Vi har tagit dina synpunkter vidare till våra samhällsplanerare ,se nedan svar

Platsbeskrivning: Anläggning av "pickelbana" i närheten av spårområde

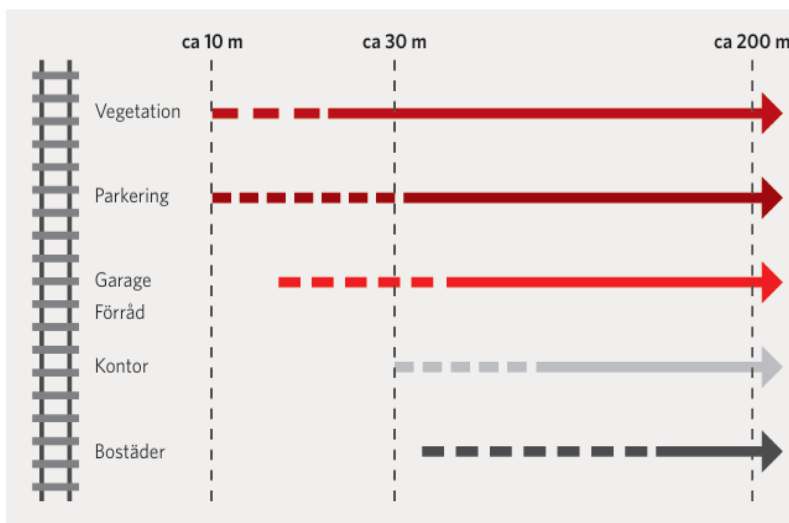
Generellt bör ny bebyggelse inte tillåtas inom ett område på 30 meter från järnvägen, (räknat från spårmitt på närmaste spår). Ett sådant avstånd ger utrymme för räddningsinsatser om det skulle ske en olycka, och det möjlig gör en viss utveckling av järnvägsanläggningen. Verksamhet som inte är störningskänslig och där människor endast tillfälligtvis vistas, till exempel parkering, garage och förråd, kan dock finnas inom 30 meter från spårmitt. Hänsyn bör dock tas till möjligheterna att underhålla järnvägsanläggningen och bebyggelsen.

Pickelbanan bör med andra ord placeras minst 30 meter från närmaste spårmitt. Vid denna typ av anläggning är det även av största vikt att det uppförs någon slags högt skydd som omöjliggör att förlupna bollar hamnar på spåren och därmed riskerar att vi får obehöriga inom spårområdet.
